Nuovi per Land Rover: 6 bracci oscillanti MEYLE-HD

Adatte per Land Rover Discovery III dall'anno 2004 e per Range Rover Sport dall'anno 2005

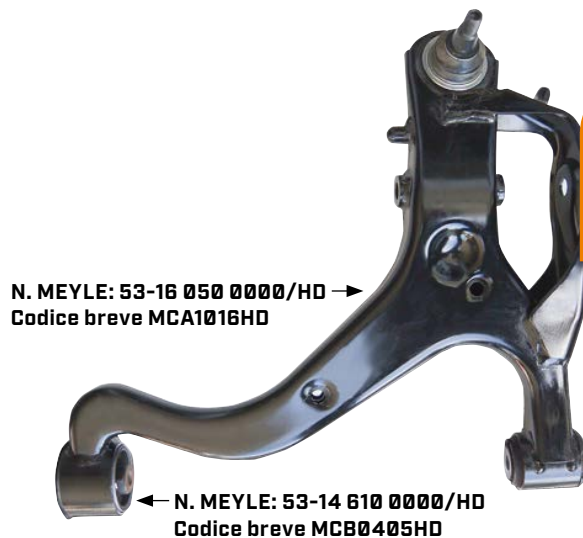
Per rimediare ai punti deboli della versione originale, gli ingegneri di MEYLE hanno sviluppato 6 nuovi bracci MEYLE-HD: La boccia idraulica originale viene sostituita da una boccia interamente in gomma con qualità MEYLE-HD. Dal momento che la boccia interamente in gomma funziona senza liquidi aggiunti, non può avere trafiletti o rotture come accade nella versione originale. In tal modo i bracci MEYLE-HD hanno una maggiore durata e godono di 4 anni di garanzia.

- Sostituzione della boccia idraulica con una boccia interamente in gomma su tutti i 6 bracci MEYLE-HD
- Boccia rinforzata MEYLE-HD sostituibile separatamente (N. MEYLE: 53-14 610 0000/HD, Codice breve MCB0405HD)
- Nessuna rottura anticipata possibile a causa di perdite
- Ricorso ad elastomeri di alta qualità: reagiscono elasticamente ai movimenti di trazione/pressione e poi tornano alla loro forma originale.
